茨城県原子力安全対策委員会
東海第二発電所
安全性検討ワーキングチーム(第19回)
ご説明資料

委員からの指摘事項等を踏まえた論点及び 県民意見を踏まえた論点への説明

2021年9月24日

日本原子力発電株式会社

特性化波源モデルの設定方法

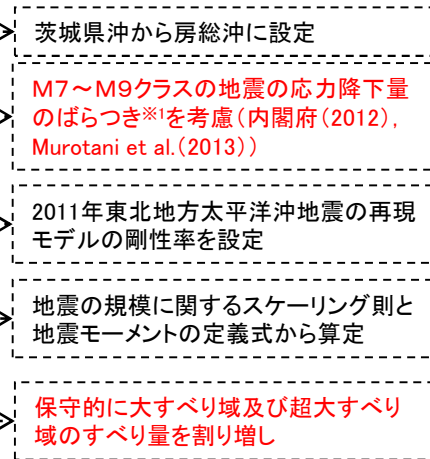
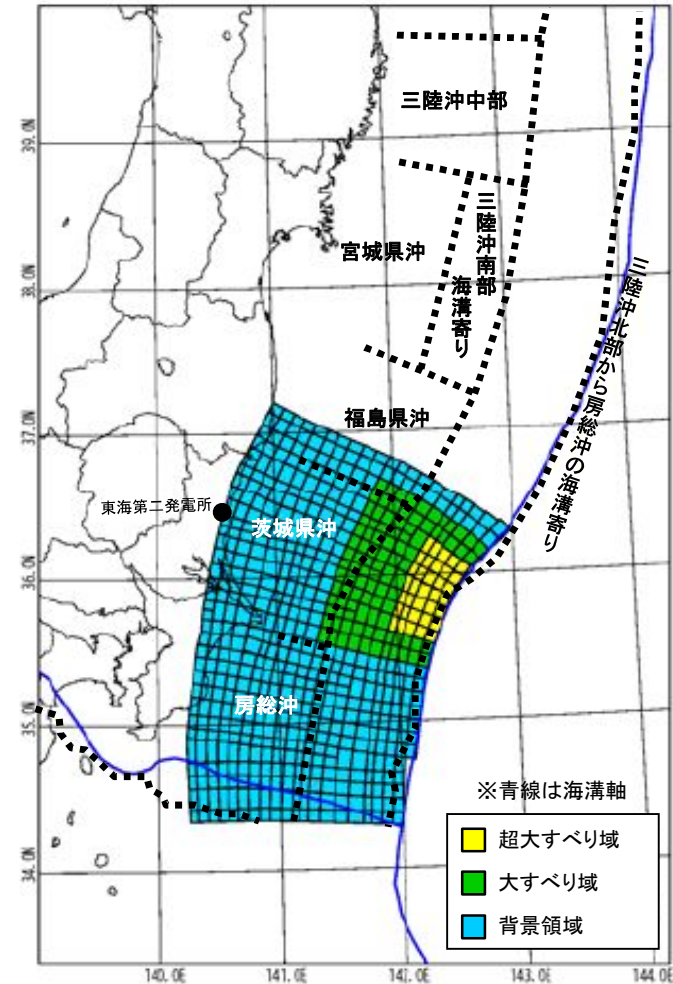
津波の想定波源とマグニチュード8.7の関係について、平均すべり量を重要視して、それによって求められたマグニチュードは固定するという評価の考え方について、わかりやすい説明をすること。

- 発電所における津波を想定する上で設定する津波の想定波源(特性化波源モデル)の設定にあたっては、「平均応力降下量」、「断層面積に占めるすべり域(超大すべり域, 大すべり域及び背景領域)の割合」、「平均すべり量とすべり域のすべり量の関係」の3つについて, 巨大地震に関する経験的関係を用いている。
- これは, 中央防災会議や旧原子力安全基盤機構でも採用されている方法である。
- 波源の設定において, 断層面積, 平均応力降下量及び剛性率を設定するとモーメントマグニチュードが求まる。すべり域(超大すべり域, 大すべり域及び背景領域)のすべり量は, モーメントマグニチュードが変動しないように設定する。
- なお, 想定波源の設定において, 平均応力降下量はばらつきを考慮し, 保守的な値としてばらつき範囲の上限値を使用していることから, マグニチュードは保守的となっている。

※2 上段で設定したS, Δσ, μから求まるモーメントマグニチュードが変動しないようにすべり量を設定する。
なお、Δσの設定において「ばらつきを考慮」していることから、マグニチュードは保守的となっている。
すべり域(超大すべり域, 大すべり域, 背景領域)のすべり量の設定については次頁参照。

【再現性の確認結果】

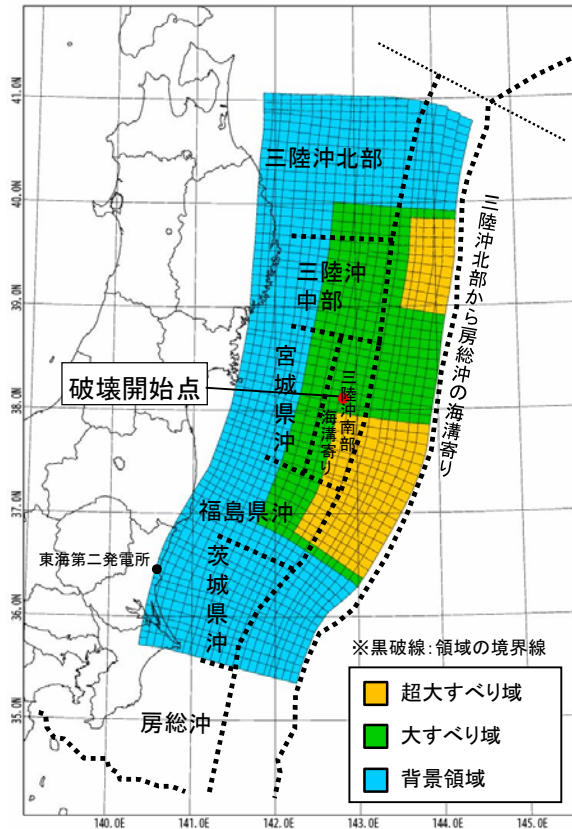
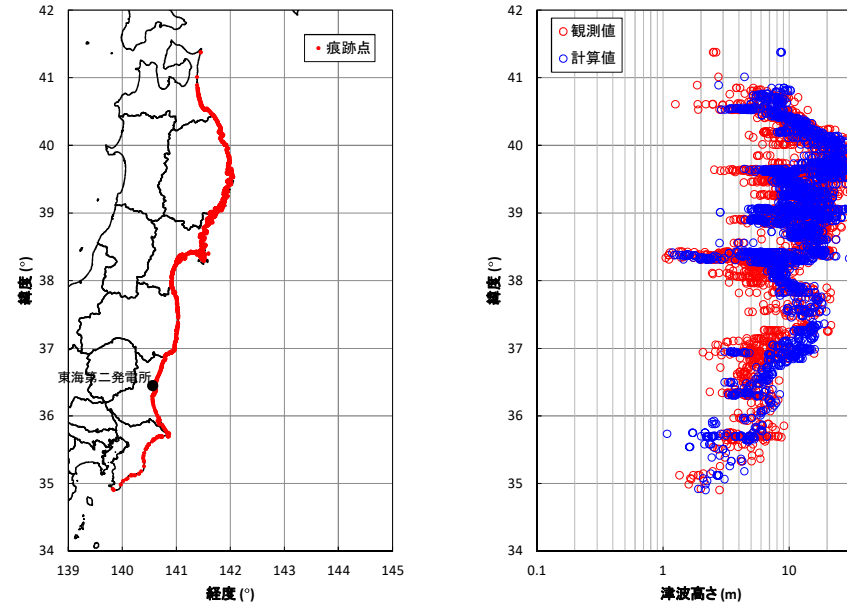
痕跡値は50mのメッシュでは解像できない場所の詳細の津波の遡上現象まで含まれた結果であることに留意した上で再現すること。

波源モデルや広域(最小50mのメッシュサイズ)の津波伝播に関するモデルについて、2011年東北地方太平洋沖地震津波の津波痕跡高さを良好に再現出来ることを確認している。

2011年東北地方太平洋沖地震津波の再現計算の浸水範囲

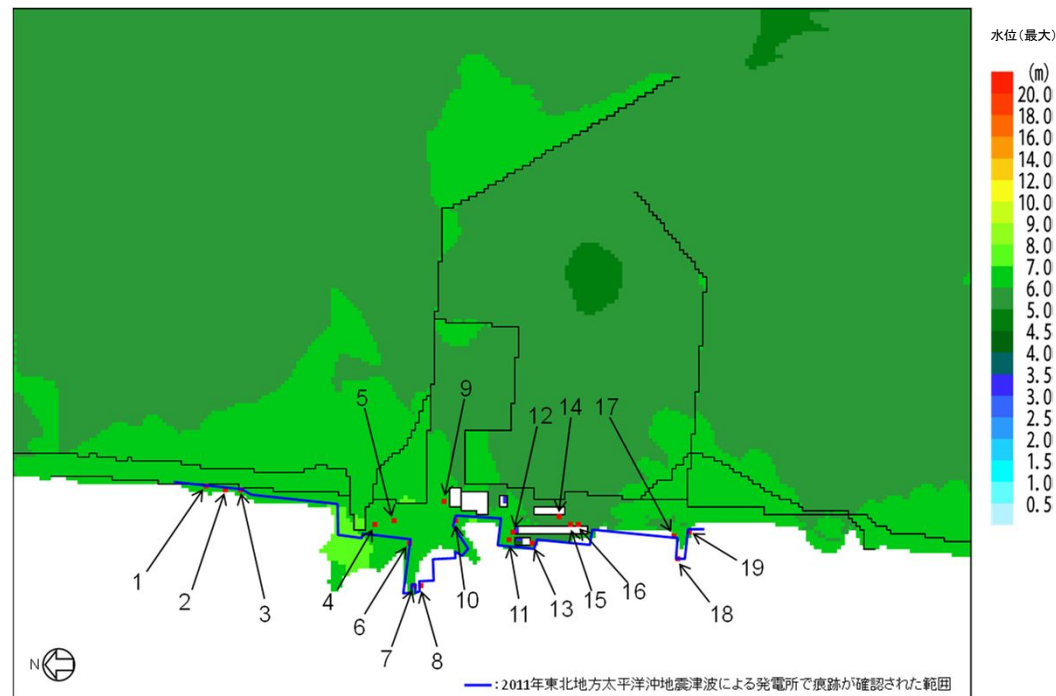
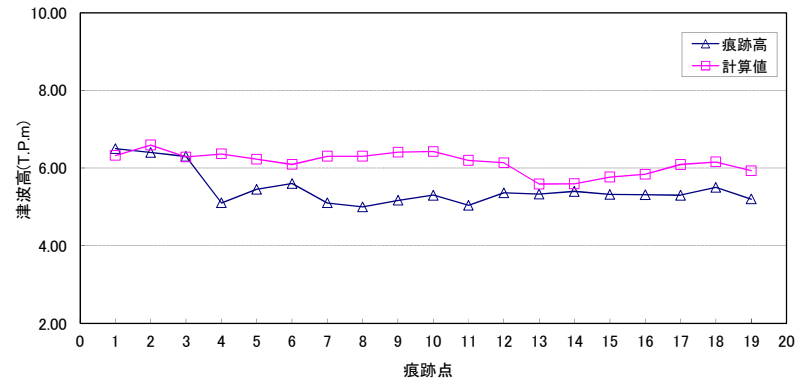
東北地方太平洋沖型の津波波源の発電所周辺の再現性確認結果に関して、評価するモデルが妥当であるか、浸水範囲についても説明すること。

- 2011年東北地方太平洋沖地震津波による発電所で痕跡が確認された範囲と再現計算による浸水範囲を比較した結果、同程度であり、波源モデルや津波伝播に関するモデル(評価するモデル)は妥当であることを確認している。

図1. 基準津波(水位上昇側)による敷地周辺における最大水位上昇量分布

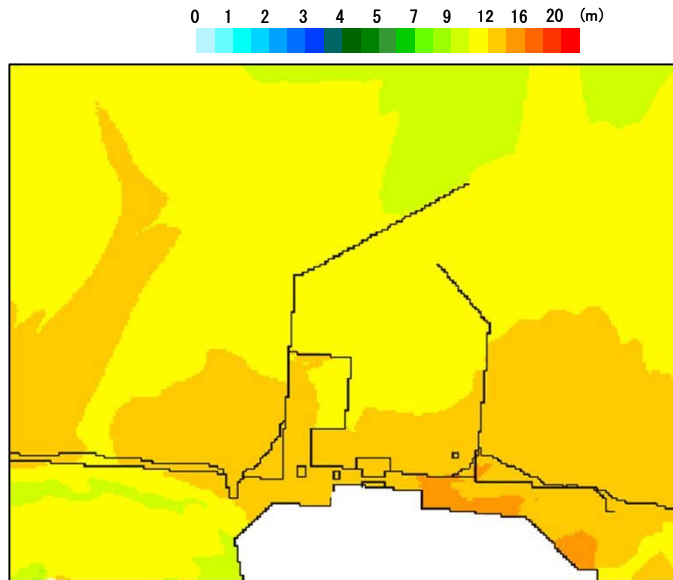
防波堤を含めた港内の振動の特性に関する予測結果について、固有振動がどういうモードでどういう周期を持っているのか確認し、説明すること。

- 港湾の内外において、最大水位上昇量や傾向に大きな差異はなく、文献(水理公式集—昭和60年版—, 土木学会, p.563-564, 1985)より求めた港湾の固有周期(4分程度)と基準津波の周期(30分程度)が大きく異なることから、港湾内の局所的な海面の励起は生じていないと推測される。(図1)
- 津波の伝播経路を考え、港湾内の各地点(①港口, ②泊地中央, ③取水口, ④港奥北, ⑤港奥南)の水位の時刻歴波形を重ね合わせた結果、同様の波形を示していることから、津波による港湾内の局所的な海面の固有振動による励起は生じていないと考えられる。(図2)

◆溢水量評価その2(溢水伝搬挙動解析)

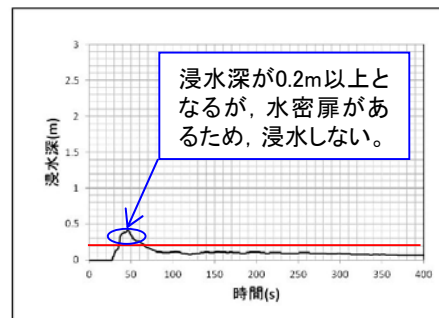
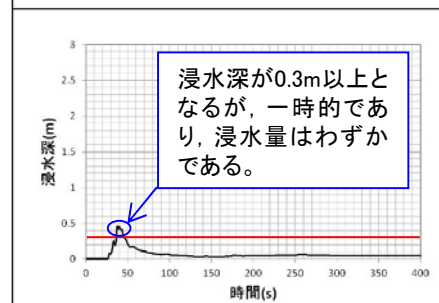
屋外タンク等の損傷に伴う保有水流出時の原子炉建屋の浸水深50cmについて、溢水影響がないとした根拠を説明すること。

- ・屋外タンクが損傷して保有水が流出した時の溢水伝搬挙動解析を実施し、原子炉建屋の機器搬入口及び使用済燃料乾式貯蔵建屋の機器搬入口の浸水水位を評価
- ・原子炉建屋の機器搬入口の浸水水位は、床面高さ0.2mを超えるものの、一時的であり、搬入口には水密扉があるため、**防護対象区画への浸水影響はなし**
- ・使用済燃料乾式貯蔵建屋の機器搬入口の浸水水位は、床面高さ0.3mを超えるものの、一時的であり、浸水量はわずかであり、**防護対象施設への影響はなし**

図1 取水ピットの引き波の時刻歴波形と継続時間

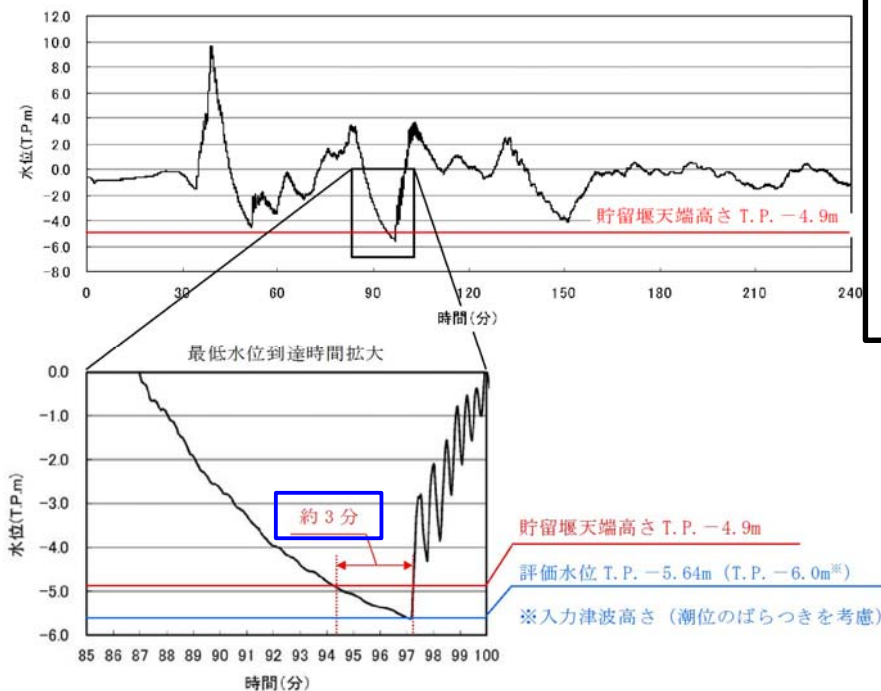
引き波が貯留堰の天端高さを下回る約3分間に対して、非常用海水ポンプ全7台が30分間以上運転可能な容量を確保できているという意味を説明すること。 P.2

- **有効貯留容量(約2,370m³) > 非常用海水ポンプ全7台の30分間の取水容量(約2,162m³)**
 ⇒基準津波による引き波が貯留堰の天端高さを下回る時間は約3分間であるのに対し(図1), 貯留堰により非常用海水ポンプ全7台が約30分間以上運転継続可能な貯留容量を確保していることから(図2), **津波による水位低下時も非常用海水ポンプの運転継続性に問題はない。**

基準津波による砂の堆積・浸食分布と構内排水路逆流防止設備の位置

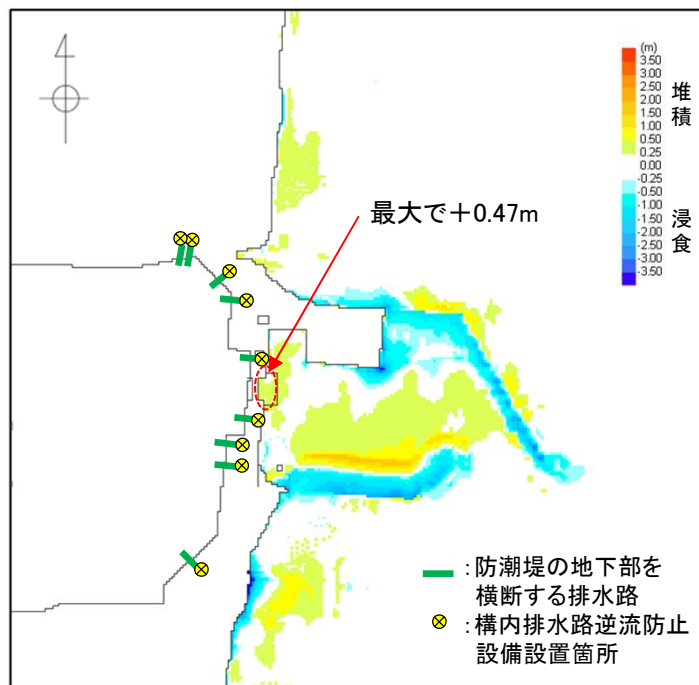
構内排水路について、福島事故では大量の泥が打ち上げられてきているが、それでも目詰まりがないということを十分確認しているか。

- ・基準津波による砂移動については、海底の砂の移動による堆積と浸食を評価しているため、海域のデータのみとなる。このため、取水口前面における砂堆積のデータにより、構内排水路逆流防止設備(出口側集水枡)の影響を評価している。
- ・基準津波の襲来により海底の砂が移動し堆積又は浸食する箇所が生じる。取水口前面の堆積高さは最大でも+0.47m
- ・構内排水路逆流防止設備は、出口側集水枡に設置され、防潮堤沿い(外側)に位置する。このため、出口側集水枡にも津波の襲来により、取水口前面と同程度の砂が堆積する可能性がある。
- ・土砂の堆積高さはわずかであり、2ページに示すように構内排水路逆流防止設備は出口側集水枡の底面から適切な距離(0.47m以上)を確保して設置するため、構内排水路が閉塞したり、構内排水路逆流防止設備の開閉が阻害されることはないことから、構内排水路及び構内排水路逆流防止設備の排水性及び津波の止水性へ影響を及ぼすことはない。
